**INFORME TÉCNICO DE FISCALIZACIÓN AMBIENTAL**

**INMOBILIARIO EDIFICIO ALAMEDA 4719 - ESTACION CENTRAL**

**DFZ-2021-1653-XIII-NE**

**Figura 1.**

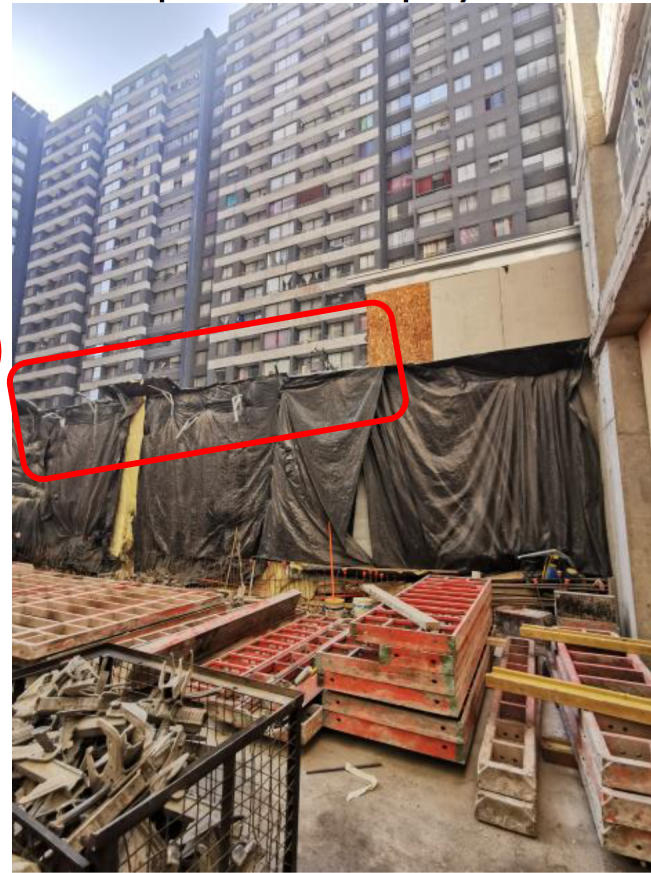
Asimismo, se indica un plan de contingencia ante superaciones, en las cuales se indica la superación y la medida adicional implementada para reducir los niveles. (*Figura 1*).
